TE GREEN DEV 3 S.R.L.
IMPIANTO INTEGRATO AGRIVOLTAICO
COLLEGATO ALLA RTN
POTENZA NOMINALE 39,5 MW
COMUNE DI TROIA (FG)

PROGETTO DEFINITIVO IMPIANTO AGRIVOLTAICO

**Risposta alla Richiesta di chiarimenti e
integrazioni - Ministero della Cultura**

2747_4499_TR_INT_R01_Rev0_Integrazioni MIC

Figura 2.12: Individuazione dell'area data da R_{AVA} , delle aree non idonee e degli impianti del dominio.

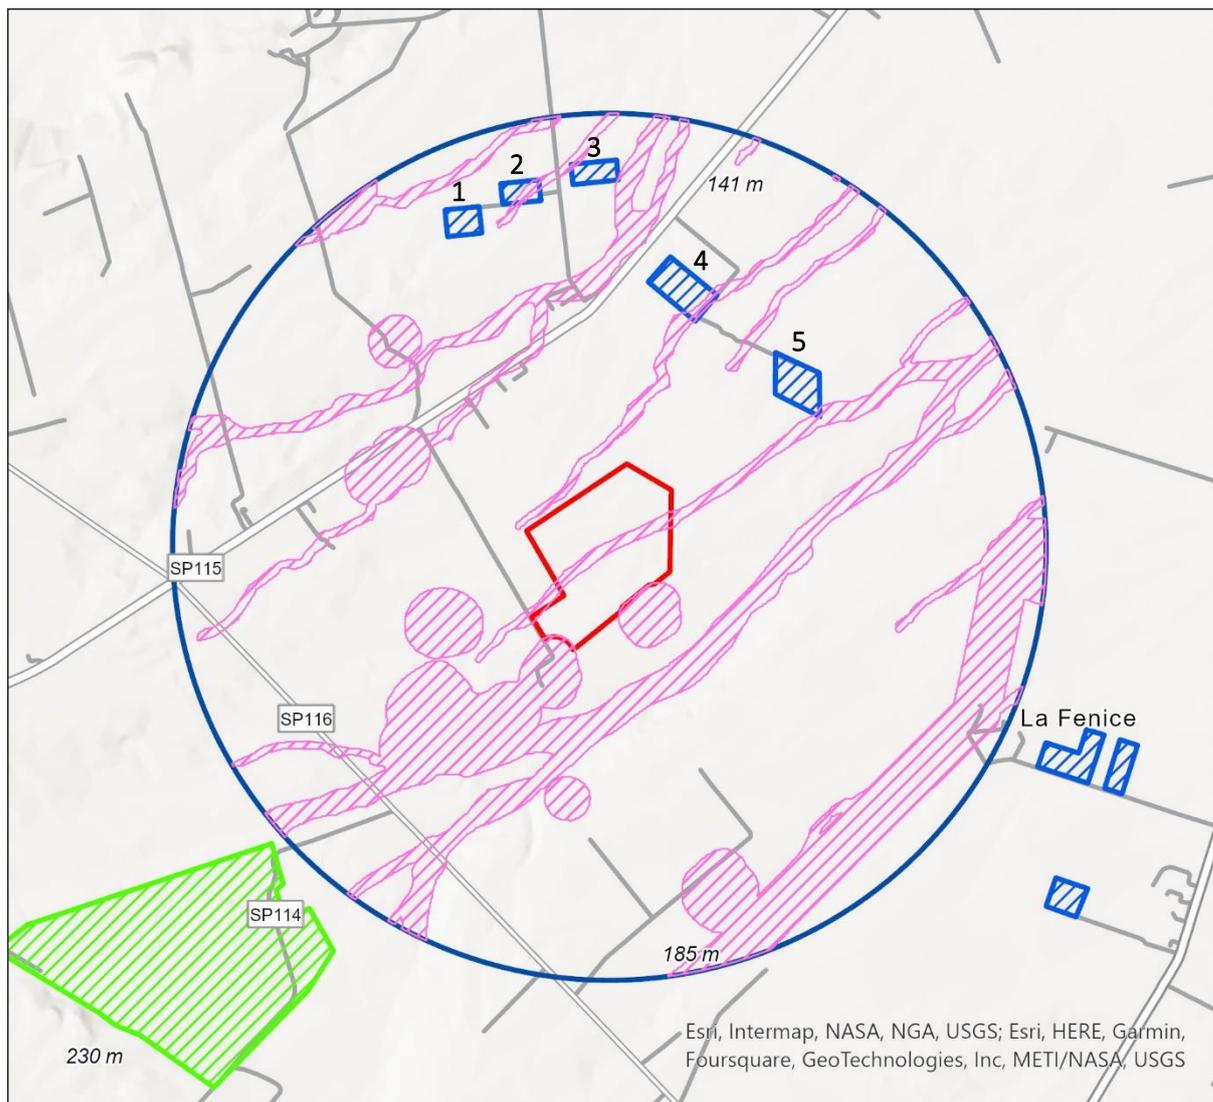
Richiesta: si chiede di voler effettuare nuovamente il calcolo del valore dell'IPC in quanto da verifica condotta dalla Scrivente, sembrerebbe che il valore indicato dal Proponente nel SIA (*cf.* p. 122) non sia corretto; si chiede pertanto di voler verificare il calcolo dell'IPC, riportando i valori corretti, a titolo

esemplificativo e non esaustivo, delle effettive dimensioni dell'impianto di progetto e delle effettive dimensioni delle Aree non Idonee; inoltre, considerato che all'interno dell'AVA ricadono ulteriori impianti realizzati, si chiede di voler calcolare anche l'ulteriore valore dell'IPC considerando i predetti impianti esistenti.

Una volta identificati i parametri sopra indicati sono state mappate tramite software GIS le *aree non idonee* e gli impianti (FER A, FER B e FER S) presenti all'interno dell'AVA individuata.

$$AVA = \pi R_{AVA}^2 - \text{Aree non idonee}$$

$$AVA = \pi (2.241,5)^2 - 2.660.467,3 = 12.393.564,21\text{m}^2$$

SIT = \sum Superfici Impianti Fotovoltaici appartenenti al Dominio di cui al par.fo 2 del D.D. n. 162 del 6 giugno 2014 in m2. Come si evince dalla Figura 2.12 all'interno dell'AVA calcolata si riscontra la presenza di cinque impianti fotovoltaici.

$$IPC = 100 \times 174.602 / 12.393.564,21 = 1,41 \%$$

L'indice di Pressione Cumulativa risulta pari a **1,41 % in pieno rispetto a quanto previsto dall'atto dirigenziale n. 162 del 6 giugno 2014.**
